弊社商品における一部仕様変更について

2025 年 8 月 4 日
田島メタルワーク株式会社
管理番号：G25-001

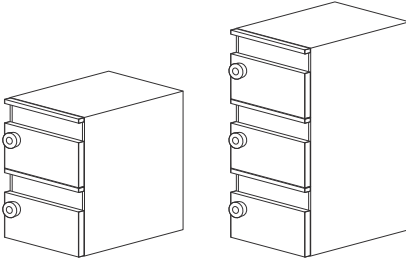
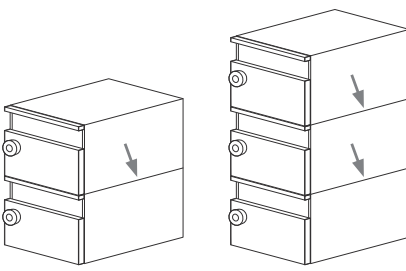
- メールボックス MX-16：多段一体仕様から単体仕様に変更
- メールボックス MX-17：多段一体仕様から単体連結仕様に変更
- パーソナルボックス PX-3series：扉材質を変更

メールボックス MX-16	メールボックス MX-17	パーソナルボックス PX-3series 扉 ●PX-3 ●PX-3-D
変更前	多段一体仕様（2 段） 	多段一体仕様（2 段・3 段） 	ステンレス SUS430 白色焼付塗装 (イラストは PX-3-D)  表面 背面
変更後	単体仕様  1 台につき 1 扉	単体連結仕様（2 段・3 段）  単体仕様を連結しているため境目が生じる	電気亜鉛めっき鋼板 白色焼付塗装 (イラストは PX-3-D)  表面 背面 扉形状に変更はない

メールボックス MX-17 はボックス本体同士をナイロンリベット（樹脂製の連結パーツ）で連結した状態で出荷します。

仕様変更前と変更後の製品を並べて設置したり扉を交換する際、製品の見え方に違いが生じますのでご了承ください。
